MINISTERIO DE OBRAS PÚBLICAS Y COMUNICACIONES

D.V. Nº 293/2016

Me dirijo a usted con relación a su nota del 29 de marzo de 2016 (Exp. M.E.U. Nº 11.239), recepcionada en este Ministerio, a través de la cual solicita la autorización correspondiente para la construcción de un puesto de control aduanero en la franja de dominio de la Ruta Nº 9, a la altura del Km. 274, en la localidad de Pozo Colorado.

DISEÑO DE CARTEL INFORMATIVO

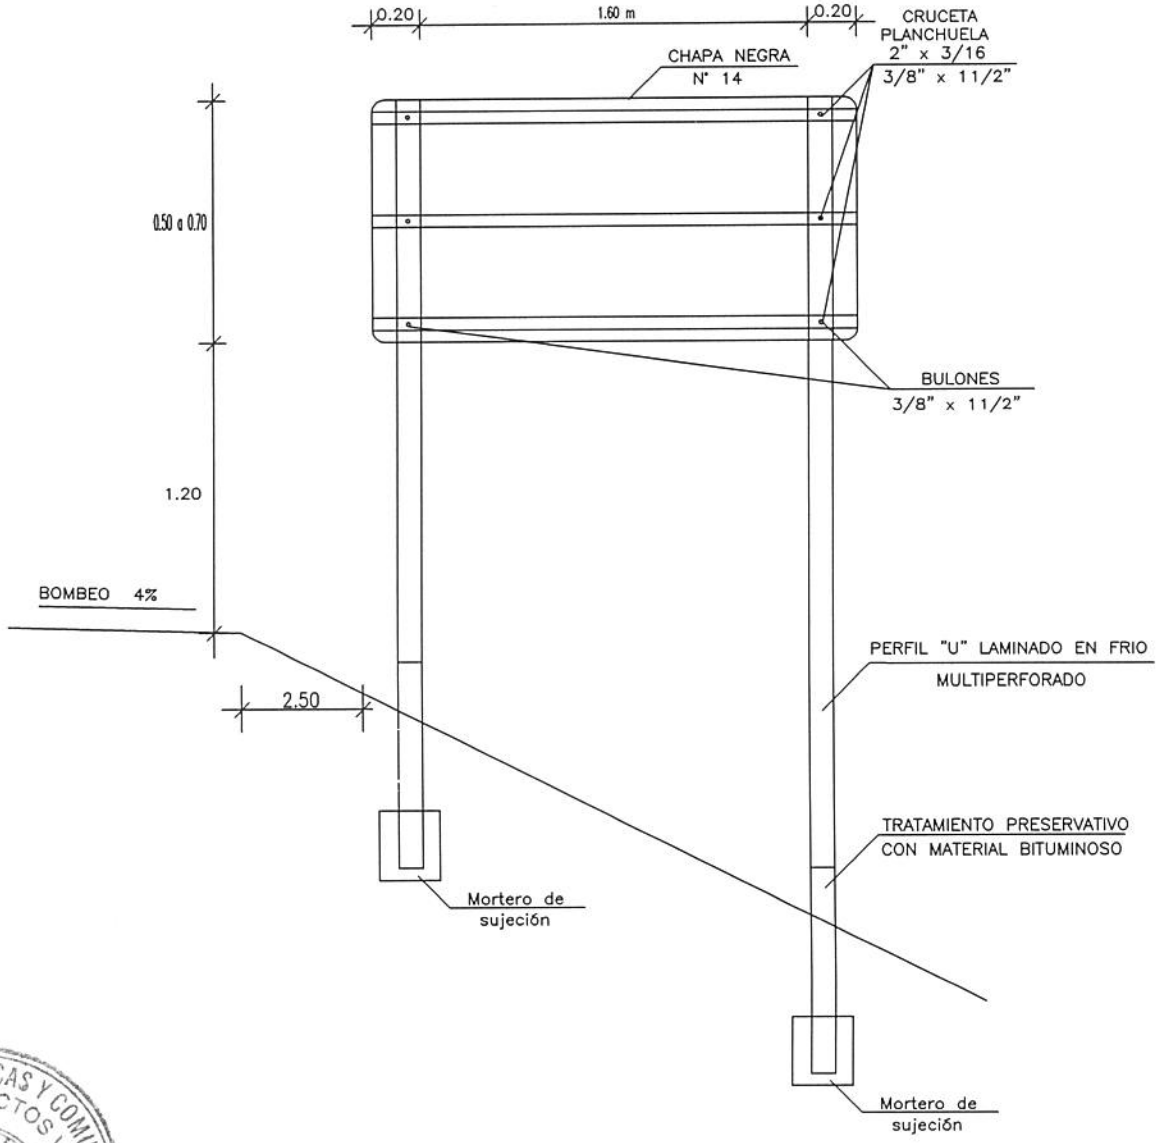
- *El puesto de control deberá señalizarse correctamente con carteles del tipo informativo, de acuerdo al diseño adjunto, con el fondo de color de verde y letras blancas, con la distancia indicada con respecto al borde de la banquina, ubicados a 150 m. antes del Puesto de Control, para cada sentido.*
